KP412/ Tretlager Kabelführung

Tretlagergehäuse Innenansicht**Tretlagergehäuse von unten****Abbildung A****Über Diese Service Bekanntmachung**

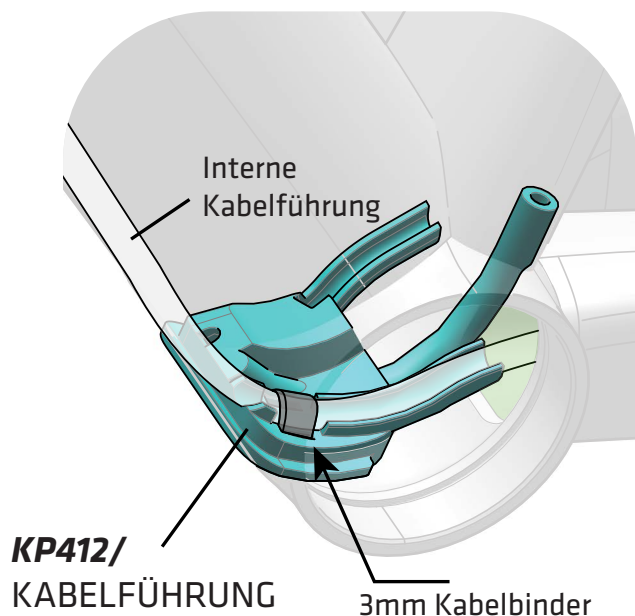
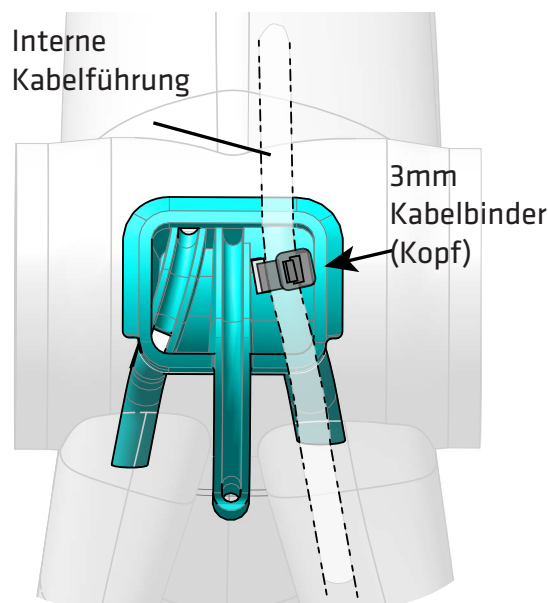
3mm Kabelbinder erforderlich

Befestigen Sie das Bremskabel an der KP412/ Kabelführung mit Hilfe eines 3mm Kabelbinders wie auf der Abbildung A. Das Bremskabel darf die Kurbelachse nicht berühren. Wenn das Bremskabel an der Kurbelachse schleift, kann dies die Achse durchtrennen und zum Sturz mit Verletzungen führen.

Befestigen Sie das Bremskabel an der **KP412/** Kabelführung mit Hilfe eines 3mm Kabelbinders wie auf der Abbildung A.
